URGENTE: AVVISO DI SICUREZZA - MMS-20-3810

Unità PC del sistema Alaris™ modello 8000
Unità PC del sistema Alaris™ modello 8015
Modulo pompa Alaris™ modello 8100
Modulo siringa Alaris™ modello 8110
Modulo PCA Alaris™ modello 8120
Modulo SpO2 Alaris™ modello 8210 e modello 8220

BD sta inoltrando un avviso di azione sul campo per il sistema di pompe per infusione Alaris™ correlato a 6 potenziali situazioni **che richiedono la Sua attenzione**.

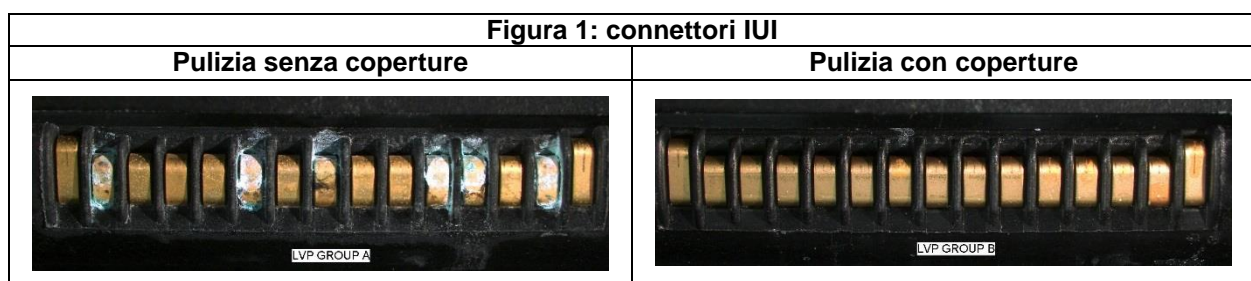
Descrizione: i connettori IUI danneggiati possono causare l'interruzione della comunicazione o dell'alimentazione tra l'unità PC e i moduli. **Questa situazione potrebbe provocare l'interruzione di un'infusione con un allarme acustico e un allarme visivo ad alta priorità sull'unità PC e un'interruzione della terapia o del monitoraggio.**

Causa principale: il danno ai connettori IUI può essere causato dai seguenti motivi:

- Uso di agenti detergenti diversi da alcol isopropilico al 70% sui connettori IUI;
- Esposizione involontaria ad agenti detergenti durante la pulizia della custodia; o
- Asciugatura inadeguata dell'IUI dopo la pulizia.

Identificazione del problema: i danni ai connettori IUI possono essere identificati visivamente come pin incurvati o rotti e presenza di contaminanti superficiali (ad es. depositi di colore blu o verde, corrosione, deposito di residui di pulizia) come mostrato nella Figura 1. **NOTA:** durante la manutenzione annuale/manutenzione preventiva di questi dispositivi, il funzionamento dei connettori IUI viene verificato come previsto.

- Ispezionare i connettori IUI e sostituire qualsiasi connettore IUI che presenti danni, incrinature o contaminanti superficiali.
- Utilizzare le coperture per la pulizia dei connettori IUI durante il processo di pulizia (forniti da BD a partire da agosto 2020).

- A partire da agosto 2020 BD fornirà ai clienti esistenti un kit di pulizia per il sistema Alaris™ e un'appendice aggiornata del manuale dell'utente del sistema Alaris™, che include le istruzioni per l'uso delle coperture per la pulizia dei connettori IUI.
 - Il kit di pulizia conterrà coperture per i connettori IUI, spazzole per la pulizia e una guida rapida di utilizzo.

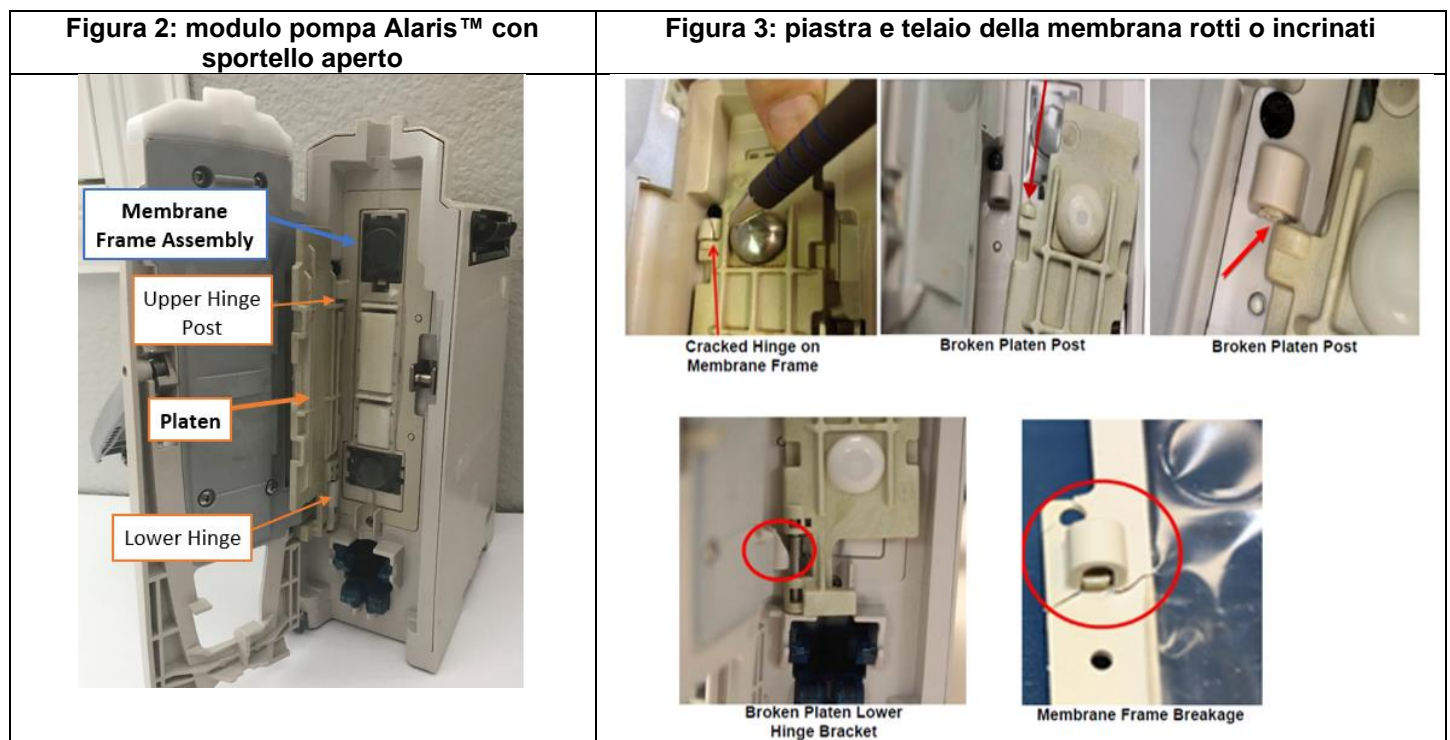
Descrizione: un perno rotto della cerniera superiore, della cerniera inferiore e del telaio a membrana sul modulo pompa Alaris™ può impedire al dispositivo di erogare una quantità precisa di fluidi, che **può provocare un'infusione eccessiva, condizioni di flusso libero o una sottoinfusione senza un allarme.**

Causa principale: il danno alla piastra può essere causato dai seguenti motivi:

- Quando lo sportello viene chiuso con forza contro un oggetto (ad es. set di somministrazione EV caricato male);
- Il dispositivo è caduto;
- Uso non corretto di detergenti sul gruppo del telaio della membrana, che può causare incrinature sul telaio della membrana.

Identificazione del problema: i danni alla piastra e al gruppo del telaio della membrana possono essere identificati visivamente facendo riferimento alla Figura 2 e alla Figura 3. **NOTA:** durante la manutenzione annuale/manutenzione preventiva di questi dispositivi, la piastra e il gruppo del telaio della membrana vengono ispezionati.

- Ispezionare la piastra del modulo pompa Alaris™ e verificare la presenza di rotture o incrinature.
- Sostituire qualsiasi piastra o gruppo del telaio della membrana rotto, incrinato o danneggiato secondo le istruzioni nel Manuale di assistenza tecnica.

- A partire da agosto 2020 BD fornirà ai clienti esistenti un'appendice aggiornata del manuale dell'utente del sistema Alaris™.

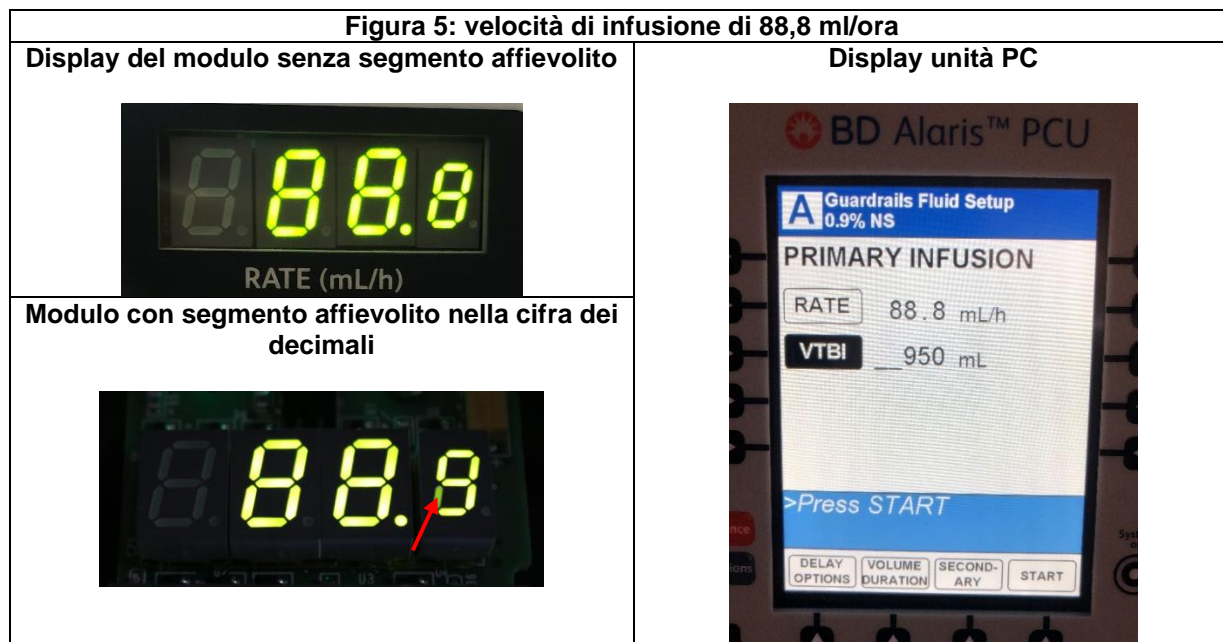
Descrizione: il display a LED sul modulo potrebbe presentare alcuni segmenti che **appaiono** affievoliti e pertanto il numero potrebbe non essere visualizzato in modo chiaro. Lo scopo di questo display è fornire ai medici i valori di infusione o monitoraggio del paziente associati al tipo di modulo. Se questo segmento affievolito viene scoperto durante l'uso clinico, può causare una leggera confusione all'utente o inconvenienti se notato e non vi è alcun impatto sull'infusione che viene erogata come programmato. **NOTA:** *i parametri di infusione programmati possono essere visualizzati sul display dell'unità PC e non sono interessati da questo problema (Figura 5).*

Causa principale: è attualmente in corso un'indagine tra BD e il fornitore del componente per identificare la causa principale.

Identificazione del problema: i segmenti affievoliti possono essere identificati visivamente come mostrato nella Figura 5.

- Ispezionare i moduli del sistema Alaris per identificare i segmenti affievoliti.
- Sostituire le schede display che presentano segmenti affievoliti, fornite gratuitamente da BD.
